**Modulo per la presentazione delle osservazioni per i piani/programmi/progetti sottoposti a procedimenti di valutazione ambientale di competenza statale**

**ID: Codice procedura (ID\_VIP/ID\_MATTM): 12691**

**“Progetto di un impianto eolico denominato “Pitigliano” ubicato nei comuni di Pitigliano (GR) e Sorano (GR) costituito da 20 (venti) aerogeneratori di potenza nominale 7,0 MW per un totale di 140,0 MW con relative opere connesse ed infrastrutture indispensabili”**

**Immagine 1. Vincoli ex art. 136 del CBC dal PIT della Regione Toscana e zona approssimativa dove è progettato l'impianto industriale.**

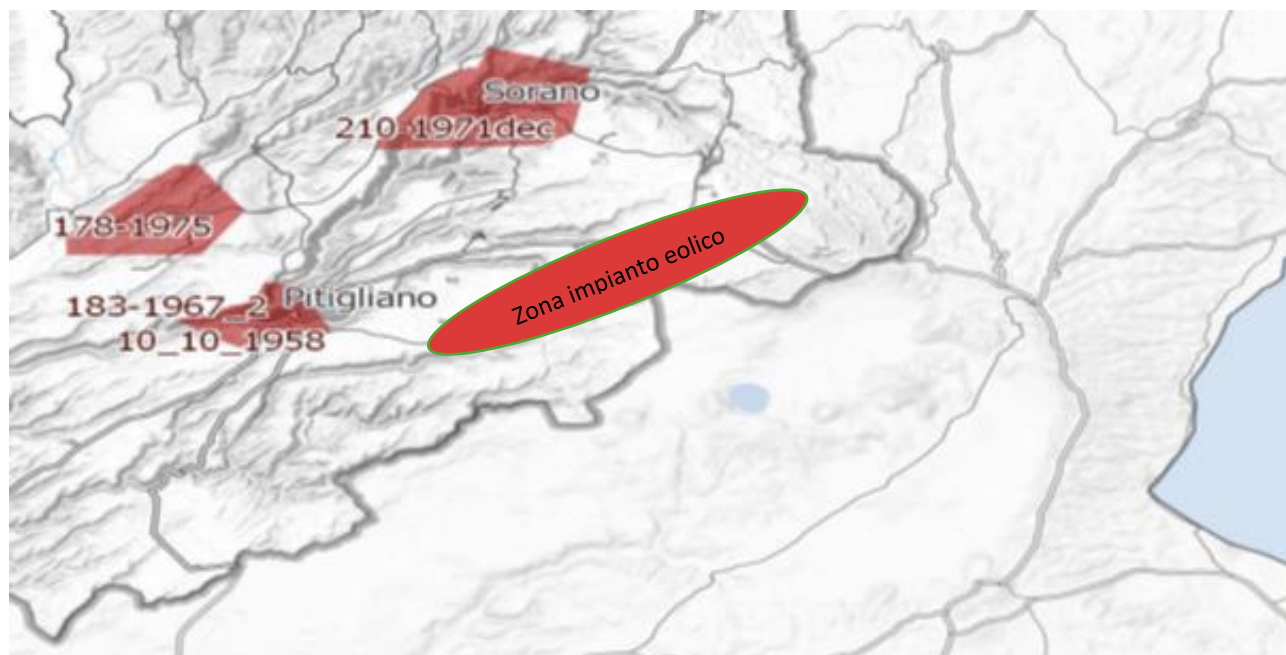
Al contrario si evidenzia che l'impianto eolico industriale citato non solo ricadrebbe con tutti e 20 gli aerogeneratori all'interno delle fasce di rispetto di 3 km di due vincoli paesaggistici di notevole interesse pubblico esistenti nella Regione Lazio e con una parte di essi nel vincolo paesaggistico del Centro abitato di Sorano ( GR) quindi in aree non idonee all'installazione di impianti di energia rinnovabile. Addirittura, alcuni aerogeneratori sarebbero ubicati a poche centinaia di metri dai perimetri dei due vincoli paesaggistici laziali ex art 136 del CBC.

*Inoltre, come sostiene la Proponente parte dell'impianto si verrebbe a trovare a 3,5 km dal centro abitato di Sorano. Infatti, tre degli aerogeneratori WTG 08, 09, 10 sono addirittura all'interno delle fasce di rispetto dei 3 km del suo vincolo paesaggistico di notevole interesse pubblico ex art 136 del CBC. Si evidenzia che così si crea*

un'ulteriore incompatibilità con la tutela del Paesaggio.

**Immagine 3. Cumulo di una parte di impianti eolici, fotovoltaici e geotermici industriali in progettazione ed esistenti intorno all’eolico industriale “Pitigliano”.**

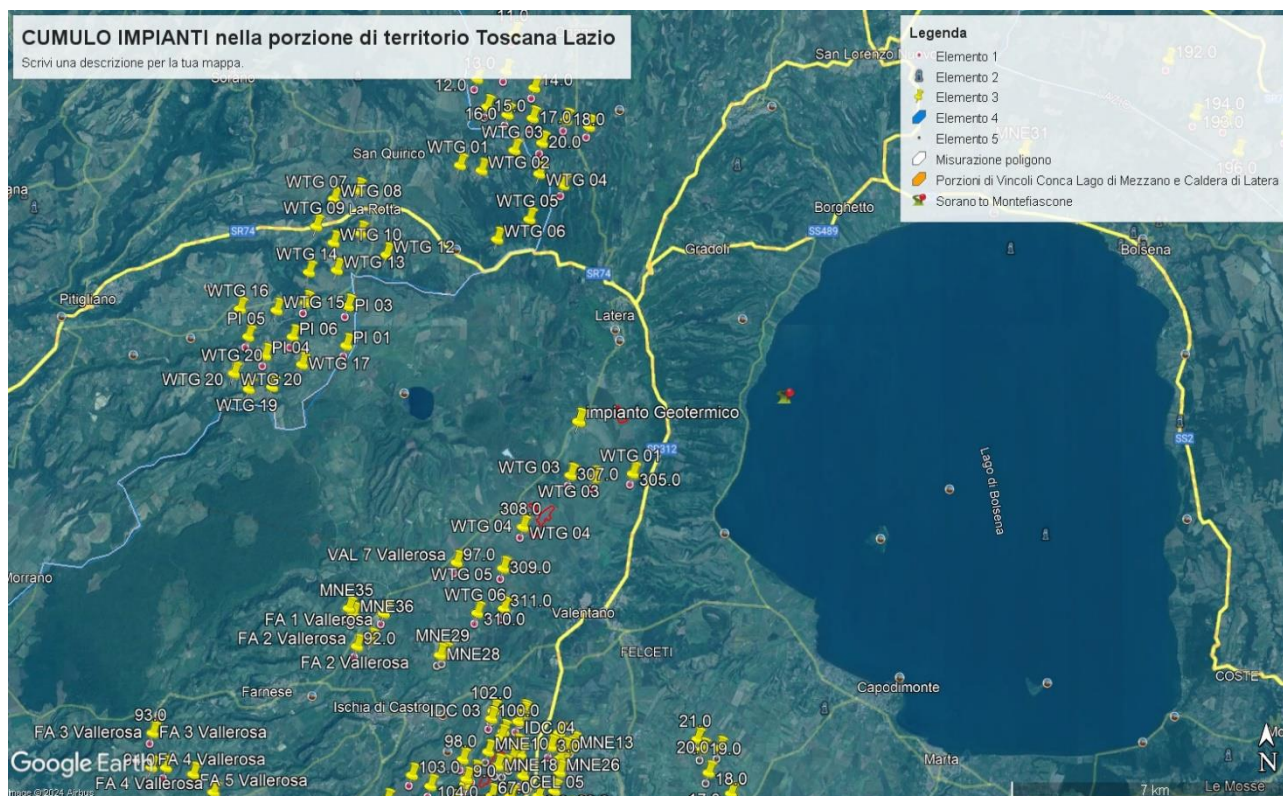
Beni Culturali “*Ambito paesaggistico, geologico e geomorfologico dell’orlo della caldera di Latera ...*” Non vengono nemmeno citati gli impianti eolici in progetto al MASE, il “Rempillo” (6 aerogeneratori) e un altro in verifica amministrativa di 14 aerogeneratori e 72, 6 MW. Ad oggi nei territori di Pitigliano, Sorano e in quello limitrofo potenzialmente potrebbero essere insediati 40 aerogeneratori alti 200 metri e larghi 170. Ma la proponente non cita neanche altri impianti che creerebbero il cumulo e quindi maggiore impatto. Infatti, sul territorio della “Città del Tufo” (Sorano e Pitigliano) impatterebbero anche l’impianto eolico “Montarzo” di Onano con 13 aerogeneratori con le dimensioni ricordate, l’altro eolico industriale nel territorio di Valentano con sette aerogeneratori (stesse dimensioni), gli impianti di Farnese con un minieolico di 3 Torri alte 60 metri già installate in località Poggio del Crognolo e l’impianto eolico industriale “Vallerosa” (7 aerogeneratori alti 200 metri e larghi 158 metri) in procedura VIA presso la Regione Lazio. Inoltre, altri impianti del minieolico già presenti a Valentano, Cellere e Piansano e due progetti eolici industriali con le stesse dimensioni (200 m x 170 m) nel Comune di Ischia di Castro. La valutazione del cumulo non prende neanche in considerazione gli impianti industriali di fotovoltaico e agrivoltaico in progetto a Farnese, Valentano, Ischia di Castro, Cellere. L’impianto geotermico in procedura Via al MASE, progettato nella Caldera di Latera. Quindi è stata effettuata una valutazione del potenziale impatto cumulativo non veritiera a dispetto di quanto affermato dalla proponente che sostiene di aver preso in considerazione uno spazio di 10 km intorno al suo impianto per gli impatti che si creerebbero.

Riguardo al cumulo degli impianti FER, le mappe prodotte dalla proponente riguardano, come già evidenziato, soltanto una parte molto piccola degli impianti FER dell'area intermedia e vasta e in particolare di quelli eolici che contribuiscono a creare un notevole cumulo e la saturazione del territorio tosco laziale. Riguardo al cumulo dei soli impianti eolici si riporta la mappa dell'intervisibilità degli impianti eolici elaborata dall'Associazione nazionale “Amici della Terra”.

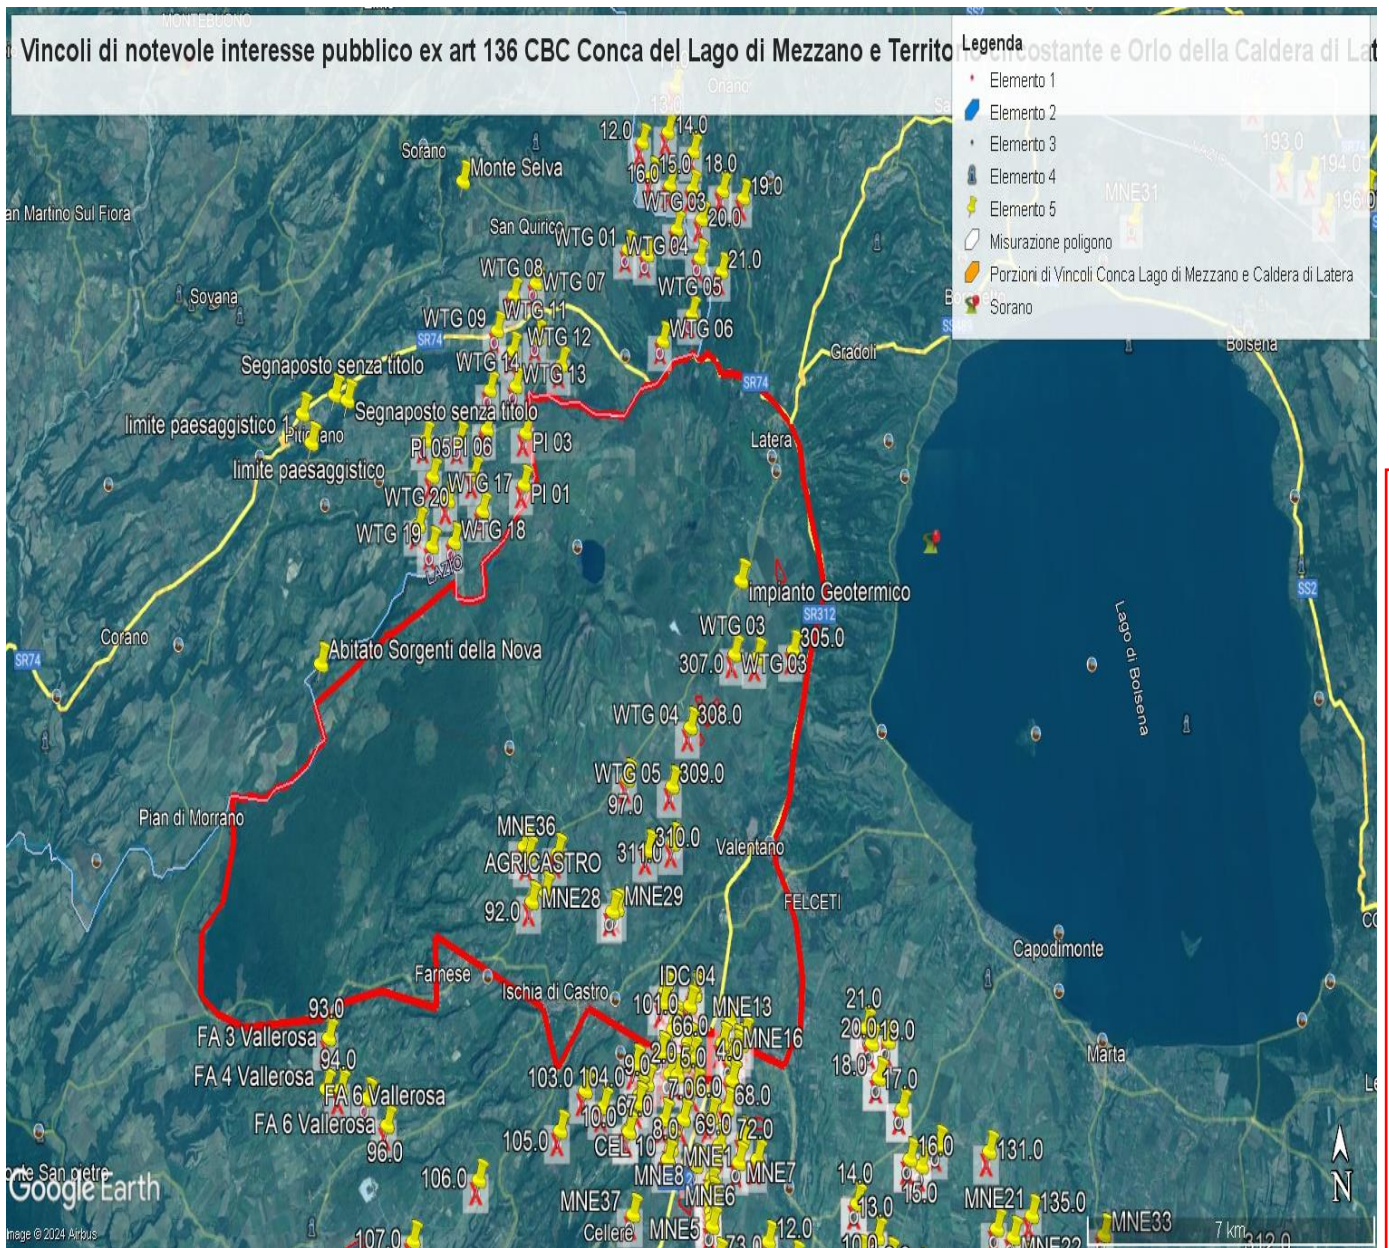
- b. Nella figura 5, paragrafo 5,4, i risultati del calcolo riportano una produzione lorda dell'impianto (Gross Energy Yield) di 450,108 GWh/anno e una produzione netta (Net Energy Yield) di 371,211 GWh/anno.

- 3) Le perdite considerate nel "Report anemologico" non tengono in considerazione eventuali limitazioni di ore di funzionamento delle turbine (curtailment shutdown) per limitare eventuali impatti per gli insediamenti circostanti (rumore e ombreggiamento) e per l'avifauna e pipistrelli. Una valutazione dei probabili

impatti a causa di insediamenti circostanti e a causa del passaggio dell'avifauna e dei pipistrelli dovrebbe essere effettuata e, come conseguenza, le ore di funzionamento delle turbine ridotte. Le conseguenti eventuali limitazioni dovrebbero essere prese in considerazione nel calcolo delle perdite.
